DODATEK Č. 4 KE SMLOUVĚ O DÍLO Č. 554/OVZ/PJ/2018

ve lhůtách podle Smlouvy, řádně a včas provést dílo spočívající v realizaci akce „**Rozvoj infrastruktury Právnické fakulty UP v Olomouci**“.

Technický list změny (TLZ)

Projekt registrační číslo:	CZ.02.2.67/0.0/0.0/16_016/0002352
Stavba:	Rozvoj infrastruktury Právnické fakulty Univerzity Palackého v Olomouci
Objekt:	SO01 STAVEBNÍ ÚPRAVY OBJEKTU
Název změny:	Měření a regulace

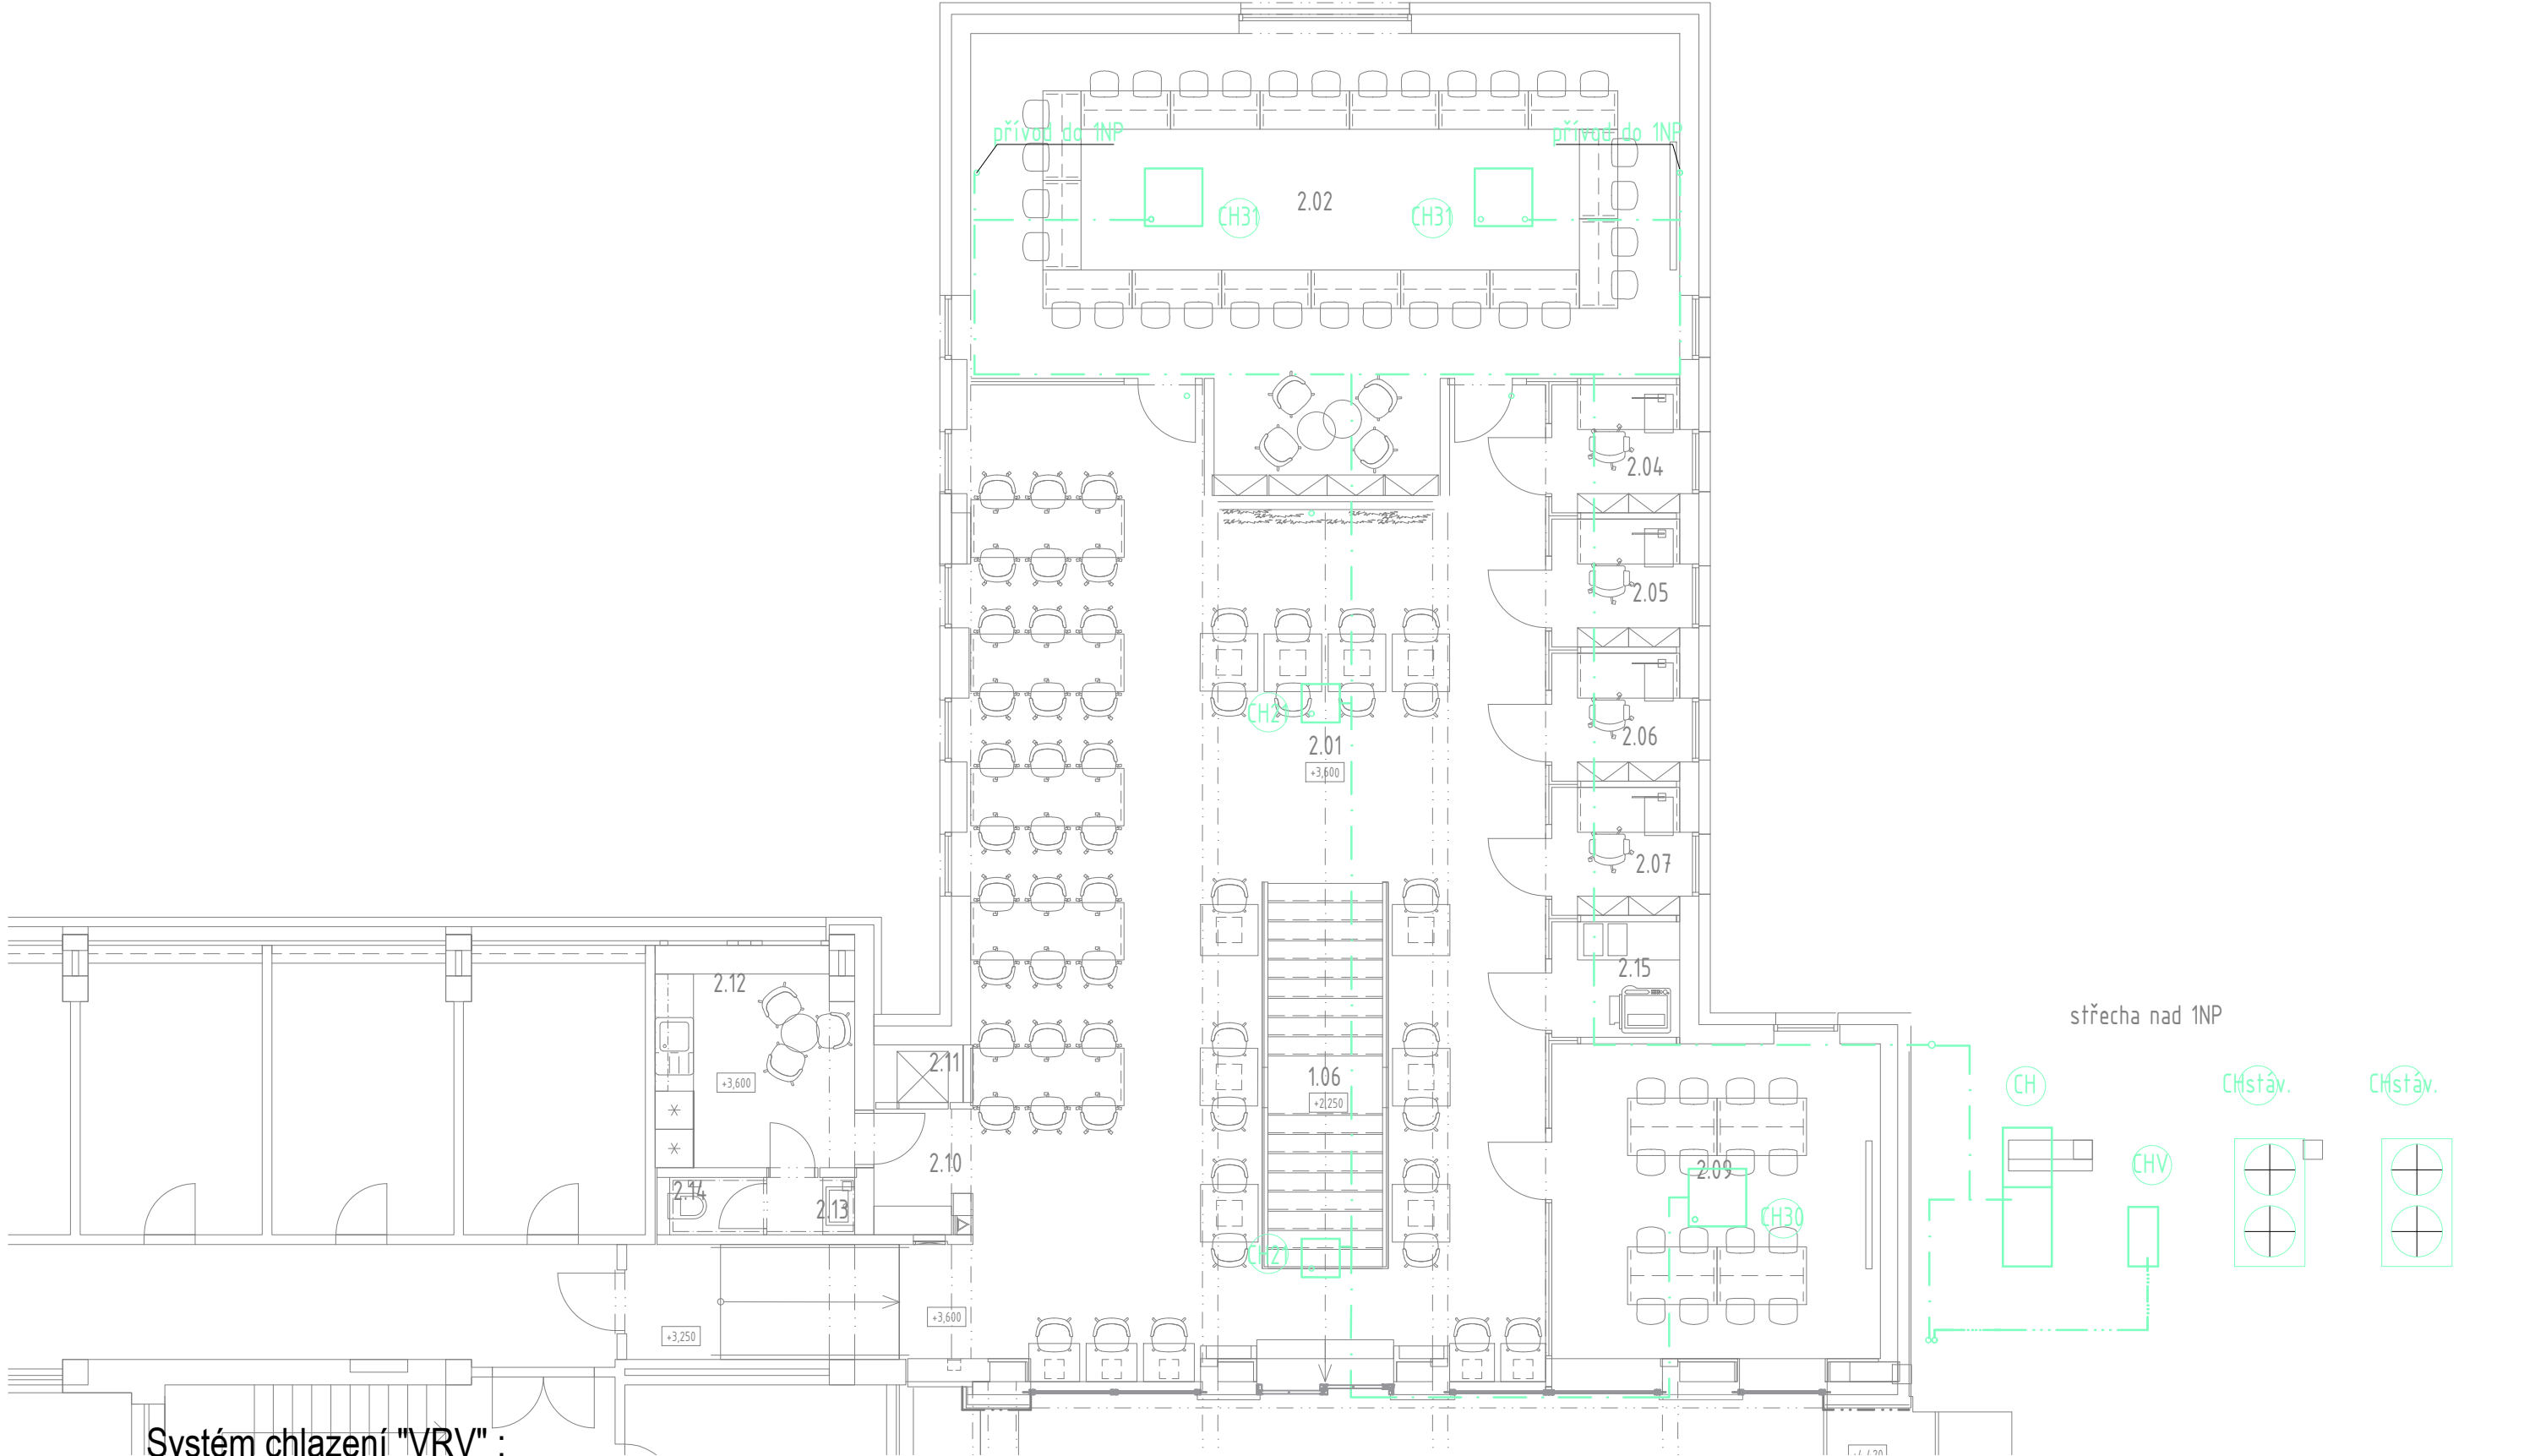
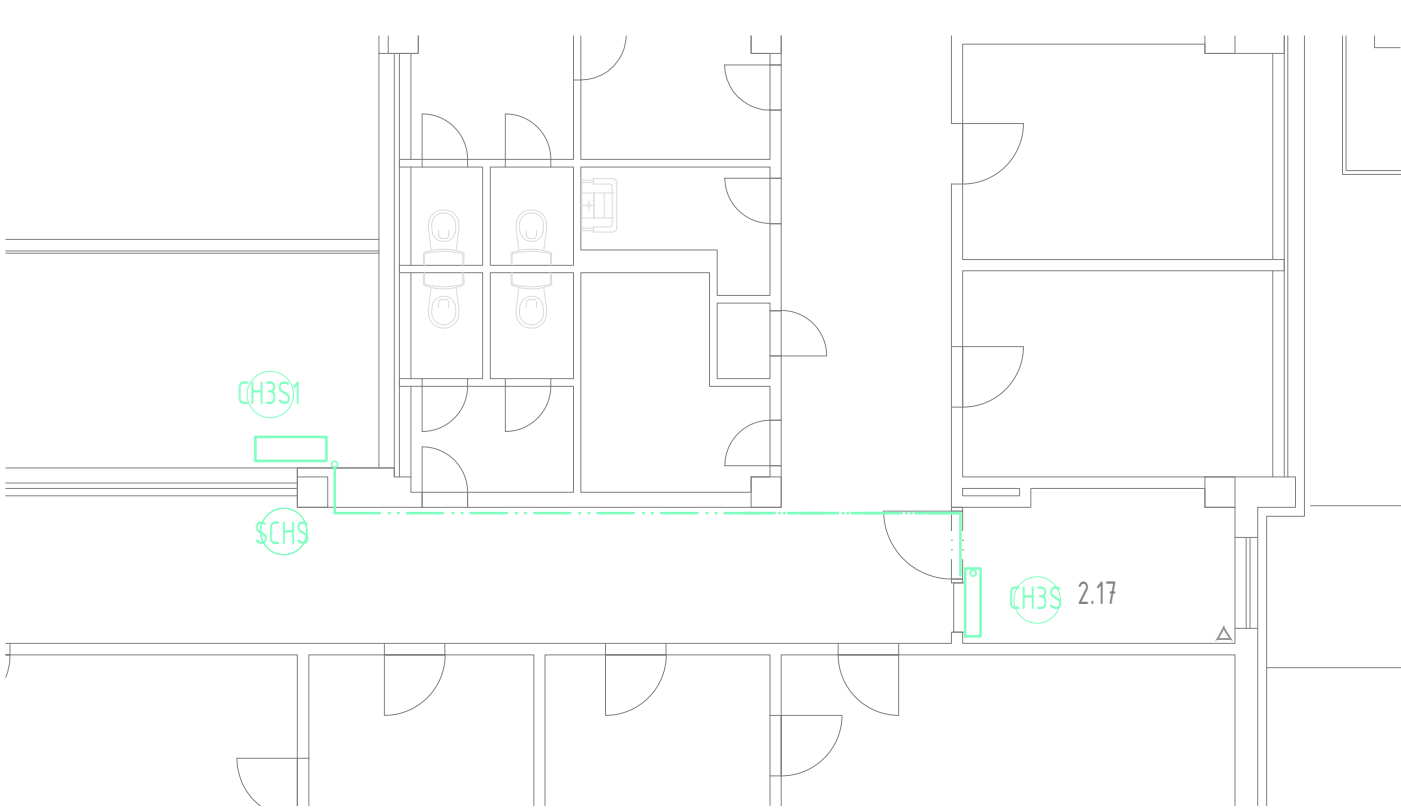
- Systém chlazení "VRV" :
CH21 Stropní jednotka chlaz.7,5 kW, FXUQ71A, 950x198x950mm,26kg
CH30 Kazetová jednotka chlaz.2,5 kW, FXFQ25B, 840x204x840mm, 19 kg
CH31 Kazetová jednotka chlaz.3,5 kW, FXFQ40B, 840x204x840mm, 20kg

Ovládání pomocí regulátoru (dodávka s chlazením), osazeným vedle dveří v úrovni vypínačů
Rozvod chladiva (2x měděné potrubí) + komunikační kabel je veden v kvalitní, chlorkaučukové izolaci, bránící rosení (dod.chlazení)
Vnitřní jednotky jsou propojeny na jistič 6A, dodávka elektro,
Venkovní jednotka, pol.CH (65,2 kW) je připojena profesí elektro
Propojení regulátoru s vnitřní jednotkou je dodávkou profese elektro

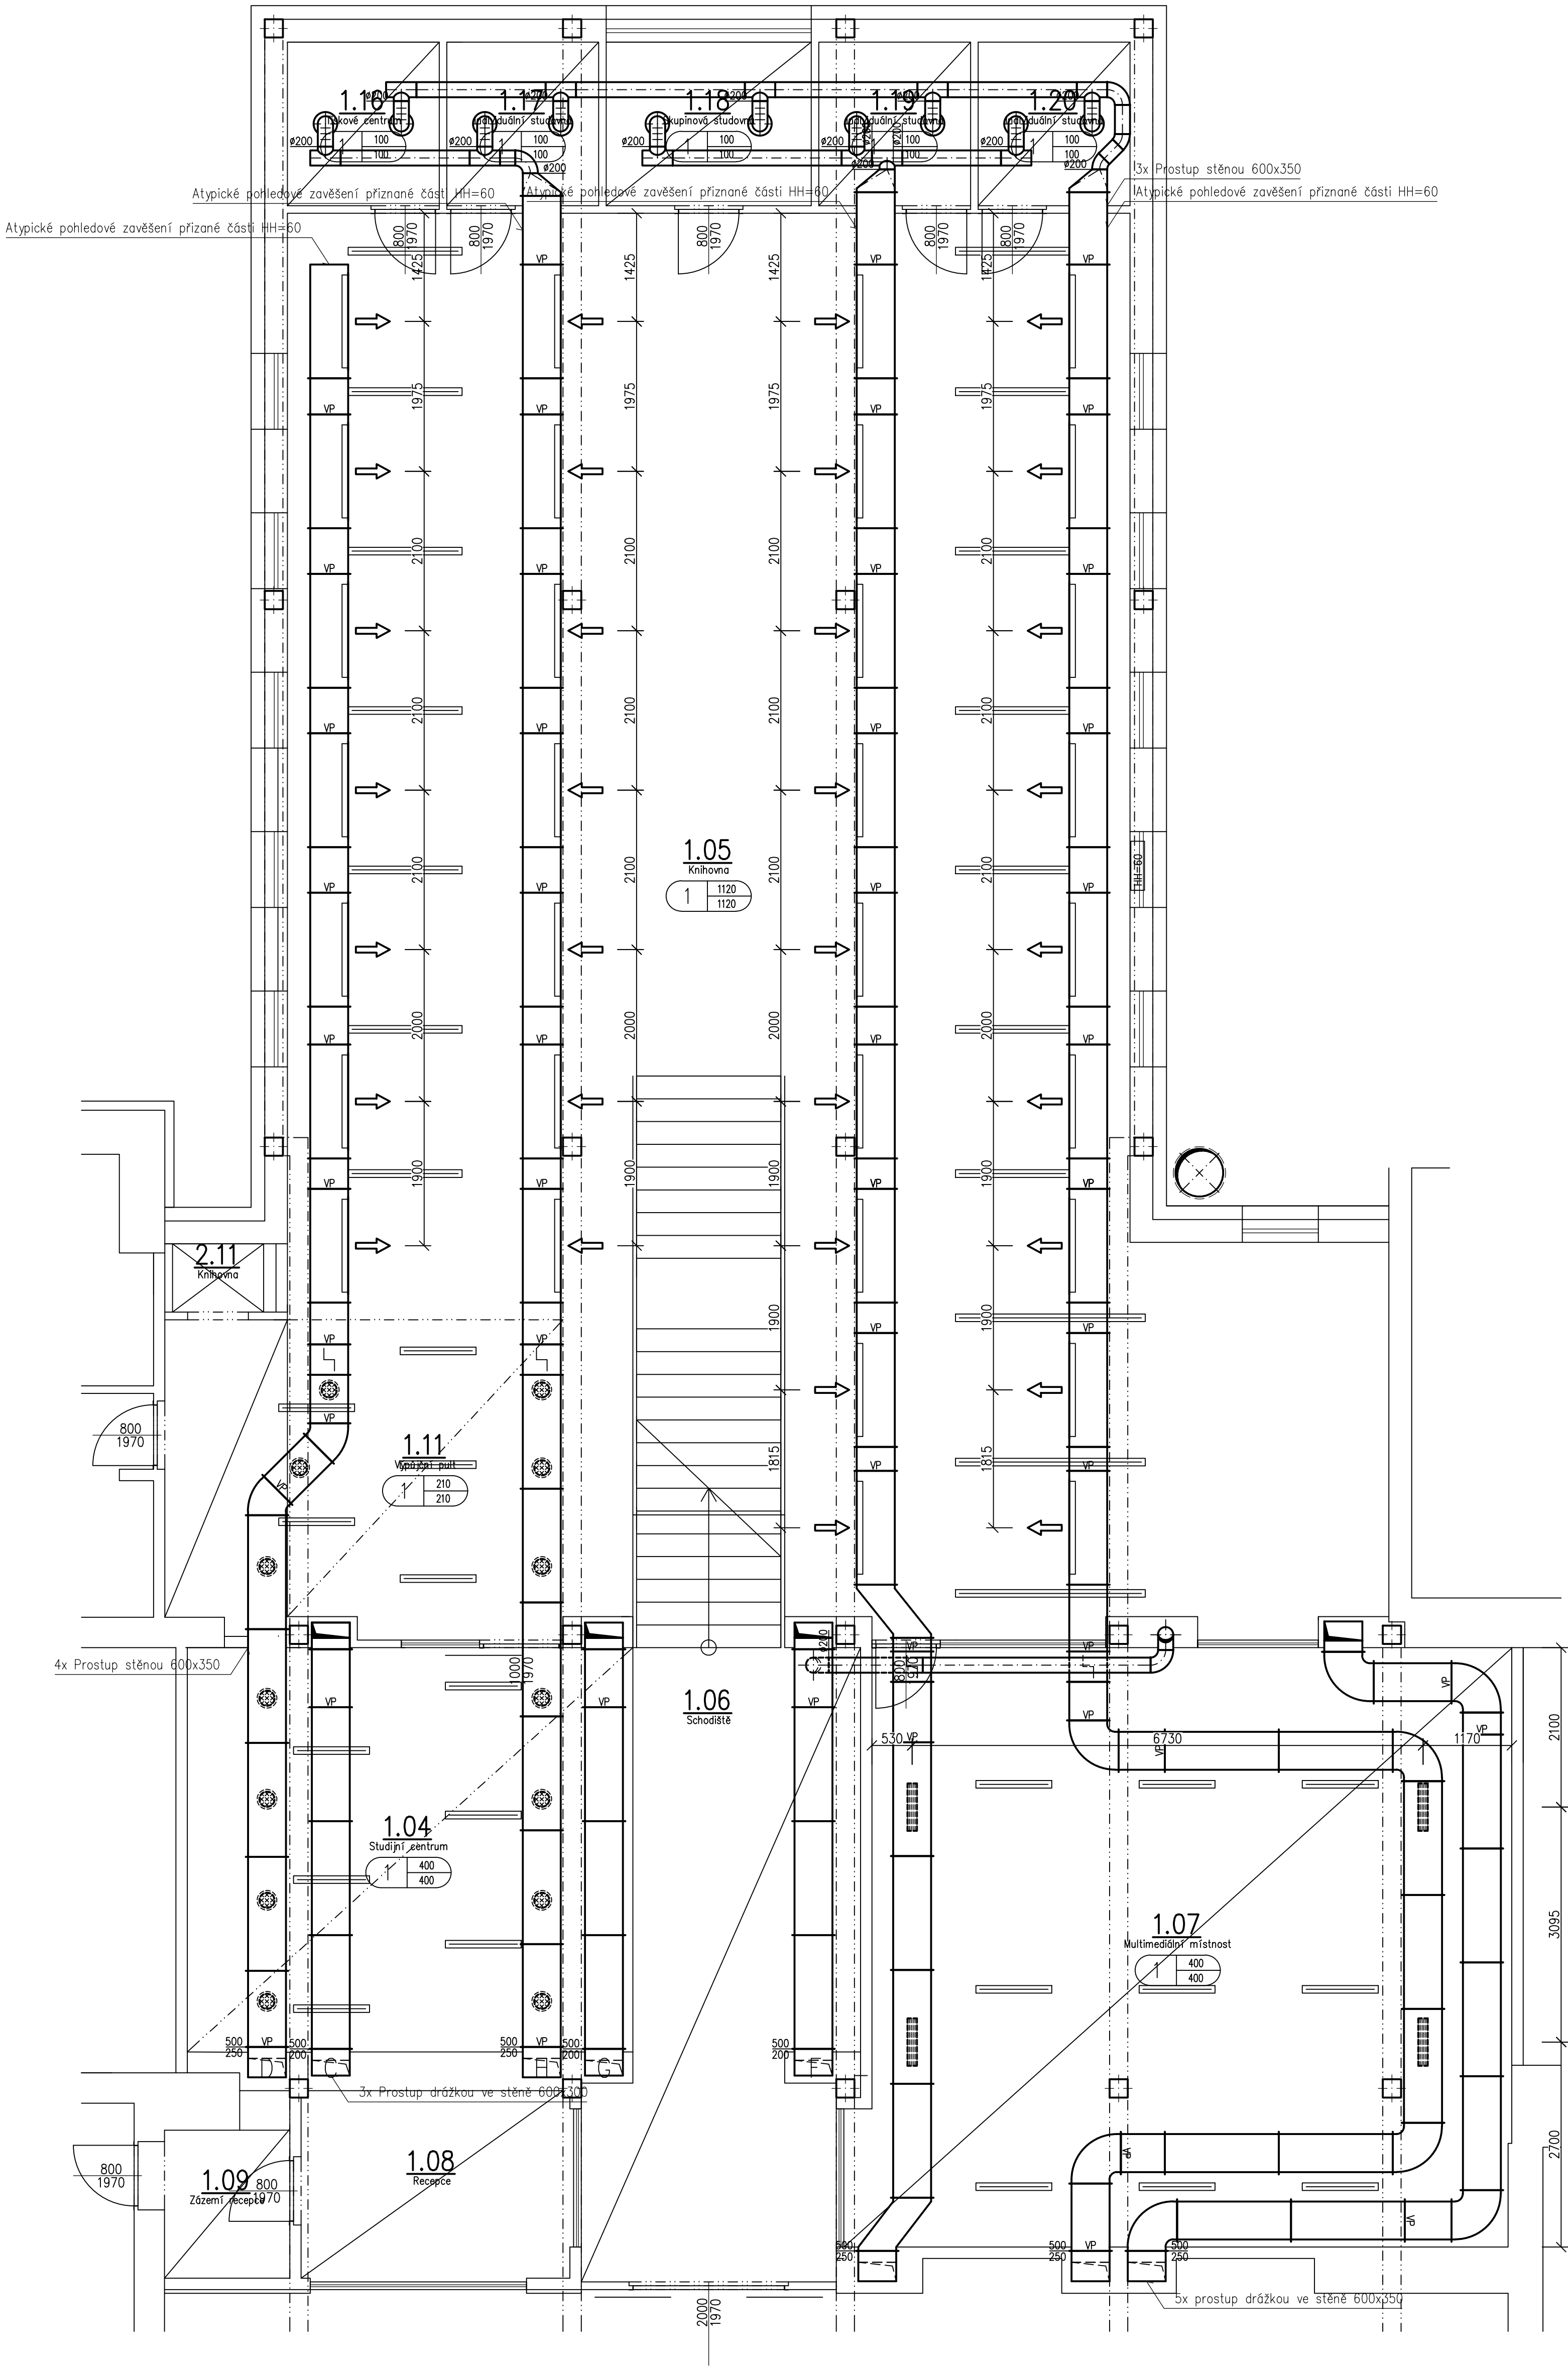
Příznané potrubí a potrubí nad dřevěným lamelovým podhledem RAL 7016 – nátěr není předmětem vzduchotechniky, distribuční elementy budou dodány s požadovanou RAL.
